ÚZEMNÍ PLÁN MĚSTA BRNA

Textová část Odůvodnění

Kapitola 18 Rozhodnutí o námitkách (včetně odůvodnění)

Svazek Nb66 *(s osobními údaji)*

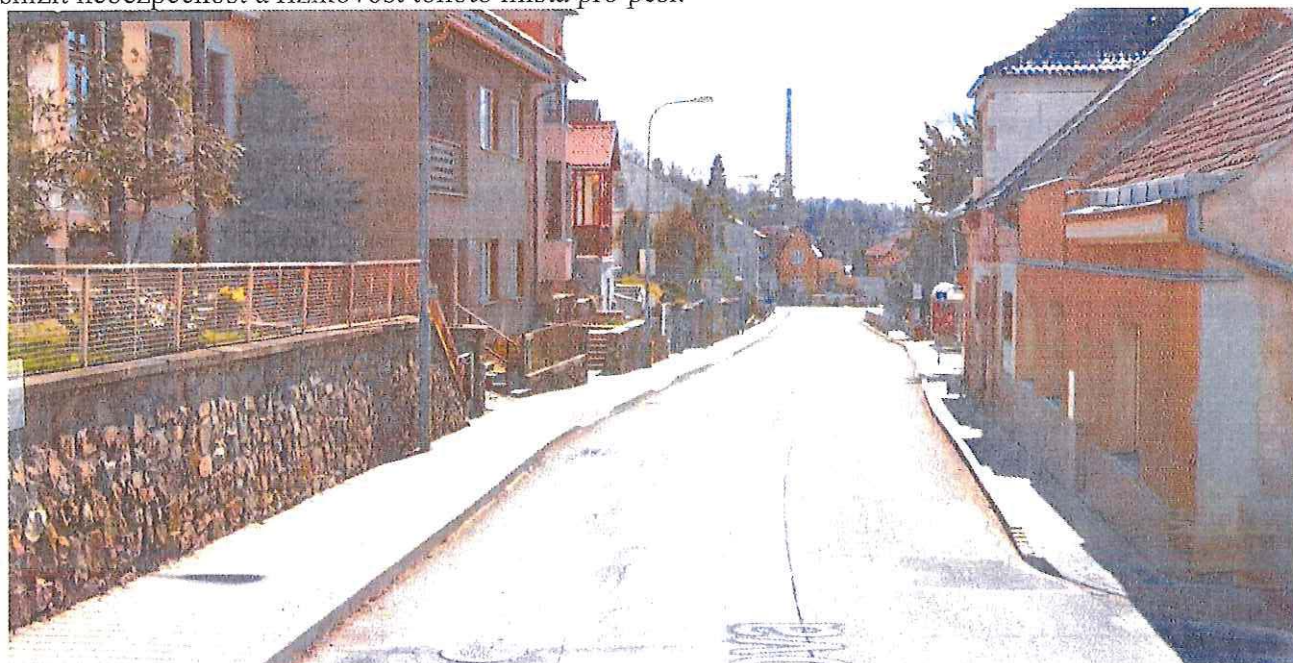
Zastávka Skrejš (viz foto 1) na Mokré Hoře není bezpečná a její nebezpečnost se zvyšuje při dalším navýšení dopravy, které změny Je-1, Je-2, Je-3, Or-1 a Or-2 způsobí. Ženy s kočárky, které zde často chodí do blízké mateřské školy, nemají bezproblémový přístup a výstup z MHD. Není zde žádný přechod pro chodce na protější stranu. Zastávka je malá, dolů vedou pouze schody a manipulace s kočárkem je zde obtížná. Pokud chce žena s kočárkem jít na ulici Skrejš, kvůli schodům musí s kočárkem sjet na silnici a teprve po ní se vydat na ulici Skrejš. Navýšení dopravy bez předchozích adekvátních úprav ke zvýšení bezpečnosti této zastávky dále zvýší nebezpečnost tohoto místa. Požadujeme proto zamítnout změny **Je-1, Je-2, Je-3, Or-1 a Or-2** do doby, než budou na zastávce provedeny změny, které zvýší její bezpečnost.

Obr. a

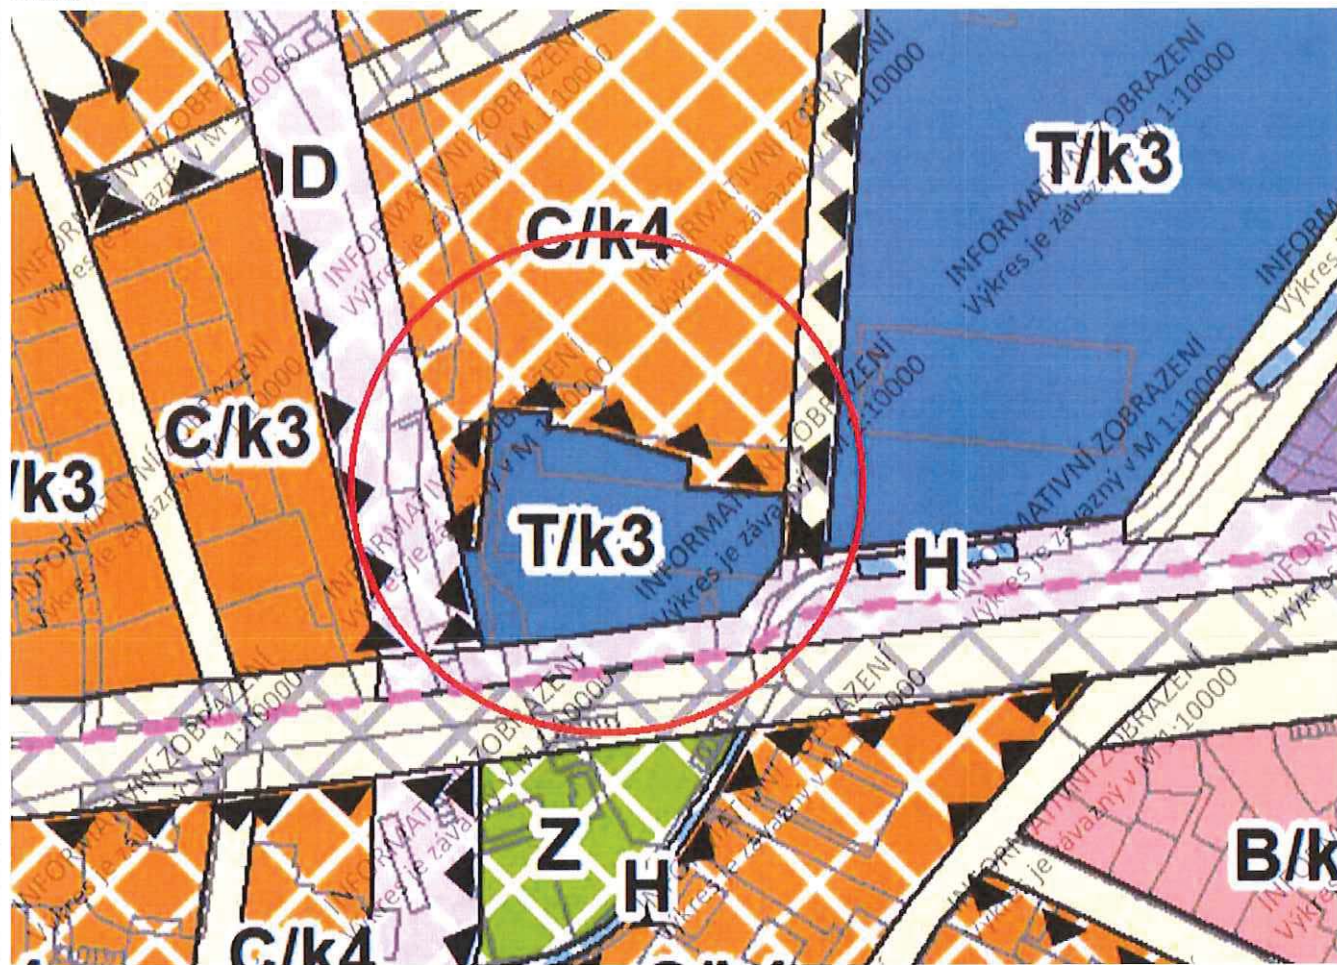
- 1** 1/ Průběh hranice mezi plochami T/k3 a C/k4 v připravovaném novém ÚP města Brna (viz obr. a) nerespektuje v plné míře ochranná pásma a není v souladu se zákresem v hlavním výkrese Územní studie Přestavbová zóna Špitálka a okolí dle zadání z 06/2019 a vyhotovením z 04/2020 (viz obr. b). Požadujeme promítnutí dispozičního rozmístění dotčených ploch v Územní studii „Přestavbová zóna Špitálka a okolí“ dle zadání z 06/2019 a vyhotovení z 04/2020 do nového ÚP města Brna. **1**

V ploše E/a3 nesouhlasíme s výškovou úrovní zástavby - / - 3/- (6-16m) viz obr. a.

Obr. b

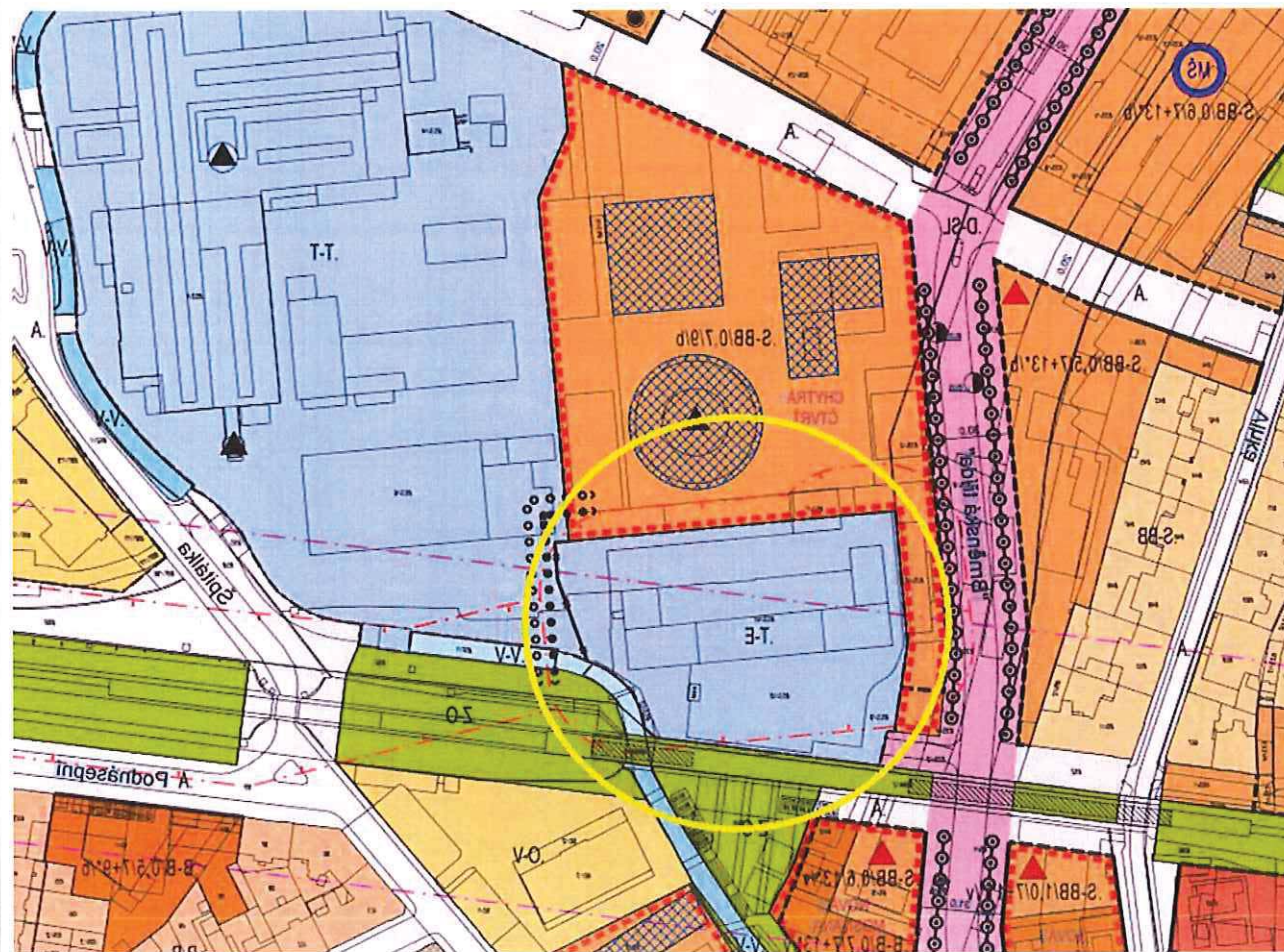
Zajistit provoz a obnovu distribuční soustavy napojením stávajícího dotčeného území s kritickou elektrickou infrastrukturou a rozvodnou na Brněnskou třídu (4-proudovou nebo 2-proudovou komunikaci) Tr/1 z obou směrů (Cejl-Křenová a Křenová-Cejl) včetně setrvání druhého vjezdu přes stávající areál Teplárny Brno, a.s.. (viz. obr. b).

Přízřenice , PB Svatky – v ÚP zvolena varianta 2:

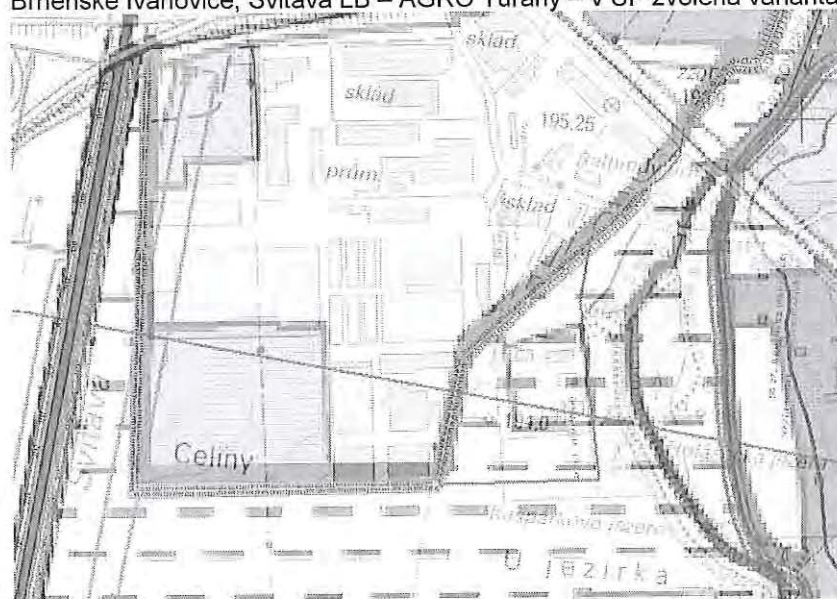
Vymezené plochy pro protipovodňovou ochranu města Brna vychází z Generelu odvodnění města Brna a ze studie proveditelnosti „Příroda blízka POP a revitalizace údolní nivy hlavních brněnských toků“, zpracovatel AQUATIS, a.s., září 2015. V této studii jsou v některých lokalitách vedeny linie PPO ve více variantách. ÚP tyto varianty plně neuvádí, požadujeme zdůvodnění jejich výběru zvolené varianty do ÚP. Například se jedná o tyto lokality:

Doporučujeme, aby protipovodňová ochrana byla vymezena jako veřejně prospěšná stavba, tak aby mohly být v budoucnu uvolněny pozemky pro její realizaci.

Protipovodňová ochrana je v ÚP již vymezena jako veřejně prospěšná stavba - Výkres veřejně prospěšných staveb, opatření a asanací, m. 1 : 10 000, v.č.2.3.
